日本原燃株式会社	
資料番号	外航 01 <u>R 1</u>
提出年月日	<u>令和 4 年 5 月 18 日</u>

設工認に係る補足説明資料

航空機落下に関する

MOX 燃料加工建屋に係る既認可からの変更点について

第3-1図 建屋増床のイメージ

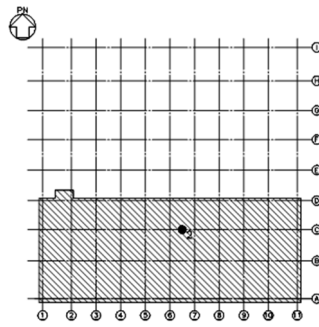
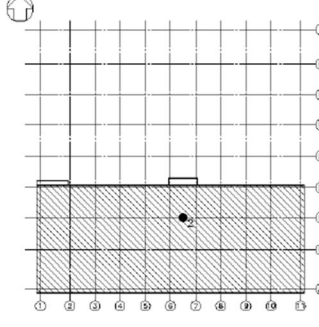
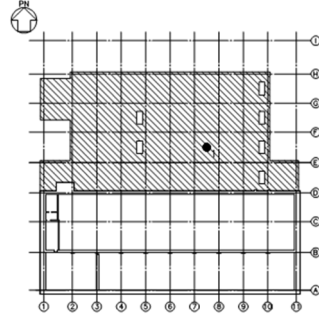
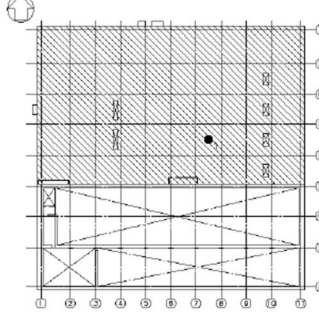
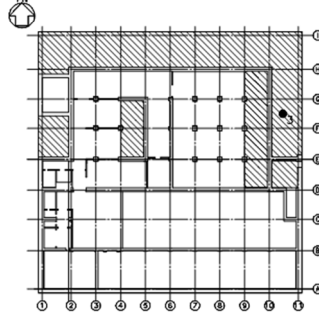
第3-1図及び第3-2図のとおり、建屋北側屋上部分を増床するとともに、増床に併せて建屋レイアウトを変更する。また、地下3階及び地下2階の階高を、それぞれ60cm高くする。なお、核燃料物質を取り扱う設備についてはレイアウト変更の対象としておらず、増床箇所に設置する設備は、窒素循環用冷却水設備、常用所内電源設備等の一般系の設備とする。

- ・新規制基準対応として、火災消火用のガスボンベの追加設置等が必要となり、既認可における建屋レイアウトでは設備・機器を燃料加工建屋内に収納することができないため、建屋の増床及びレイアウト変更を行った。
- ・グローブボックスの耐震Sクラス化に伴う耐震サポートの追加、火災発生時の延焼を防止するための延焼防止ダンパ等の追加が必要となり、既認可の階高では工程室内の天井部分における設置スペースの確保が困難となったため、階高を60cm高くした。

今回の設計変更(建屋の増床)に伴い、既認可において、屋根スラブ及び外壁に対する航空機衝突の評価箇所として選定していた箇所の構造が一部変更となる。

第3-1表 「防護スラブの解析部位」の前後比較表

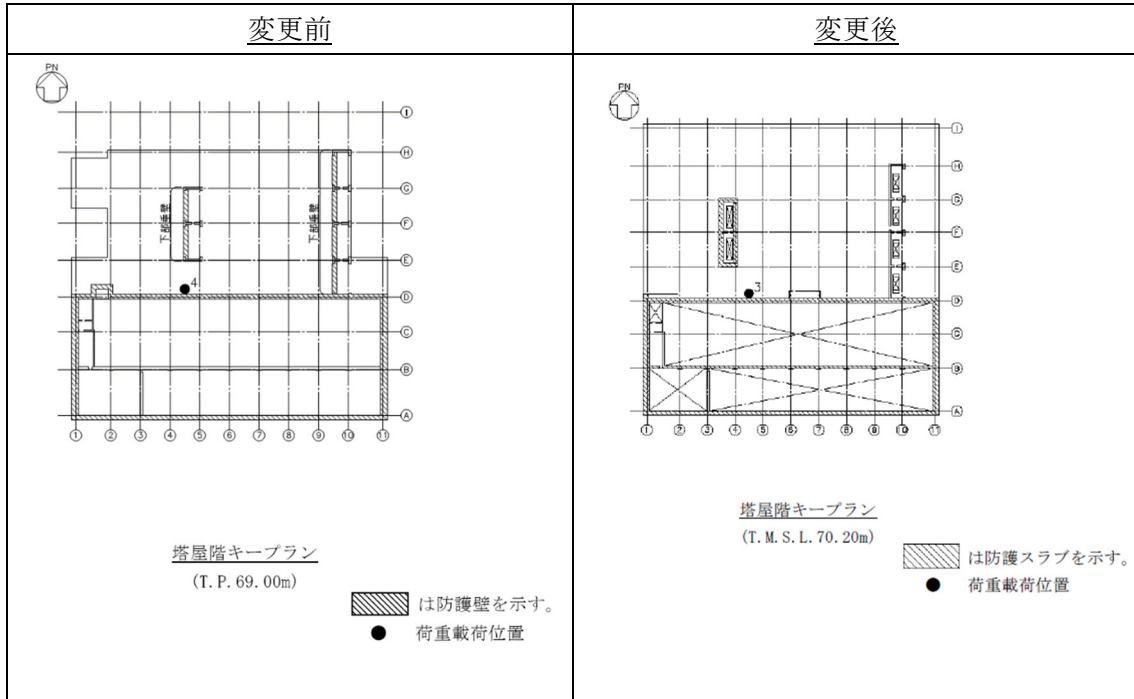
第3-1表及び第3-2表に、今回の設計変更に伴う、塔屋階の評価点の前後の変更箇所を示す。燃料加工建屋については、約10m×8.3mの支持スパンで主に構成されていることから、塔屋階の代表的な評価は評価点1で代表して評価する。また、増床により拡張された塔屋階の防護スラブについては、9.7m×9.8mの支持スパンであり、評価点1より厳しい結果が得られることが想定されるが、評価結果としては既認可における最も厳しい結果となる評価点4の防護壁への衝突結果に包絡されるこ

とから、既往の評価結果から追加で評価は必要ない。

以上より、「防護スラブの解析部位」は第3-1表に示す前後比較表のとおり、また、「防護壁の解析部位」は第3-2表に示す前後比較表のとおりの変更となる。

第3-3図 排気筒の位置変更

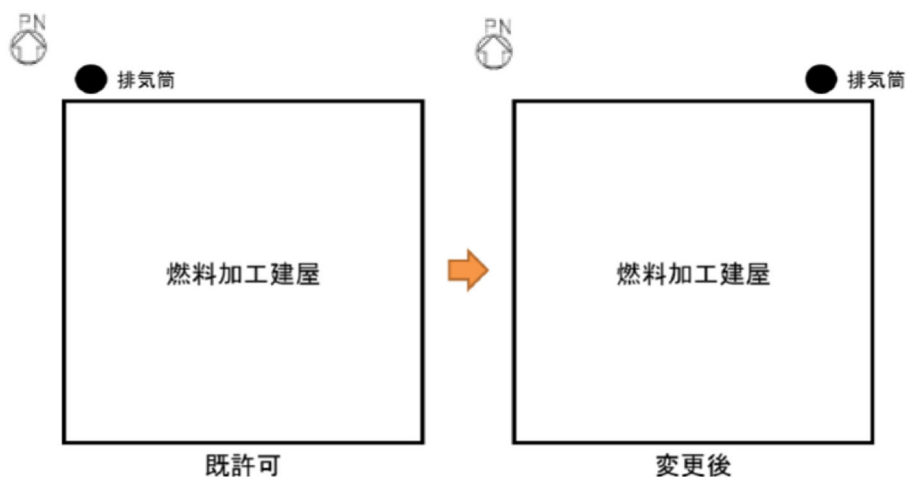
燃料加工建屋北西側外壁面で支持する排気筒は、約70m東へ移動させ、同建屋北東側外壁面で支持するように位置変更する(第3-3図参照)。

また、排気筒の高さについては、25mから20mに変更する。

- ・既認可の設計では、排気筒につながる気中ダクトが貯蔵容器搬送用洞道の上部を通過していたため、貯蔵容器搬送用洞道の工事と気中ダクト及び排気筒の工事を独立して行うために、設置位置を気中ダクトが貯蔵容器搬送用洞道の上部を通過しない北東側に変更した。
- ・高さについては、万一転倒した場合であっても再処理施設のウラン・プルトニウム混合酸化物貯蔵建屋に波及的影響を及ぼさないようにするために、既認可より5m低くした。

排気筒は、安全上重要な施設として選定しておらず、航空機衝突の評価対象としていないため、この変更により航空機衝突の評価は影響を受けるものではない。

なお、排気筒からの放射性気体廃棄物の年間放出量の算出は地上放散を前提として評価していることから、航空機落下により排気筒が倒壊し地上放散した場合でも、年間放出量の算定結果に影響はない。
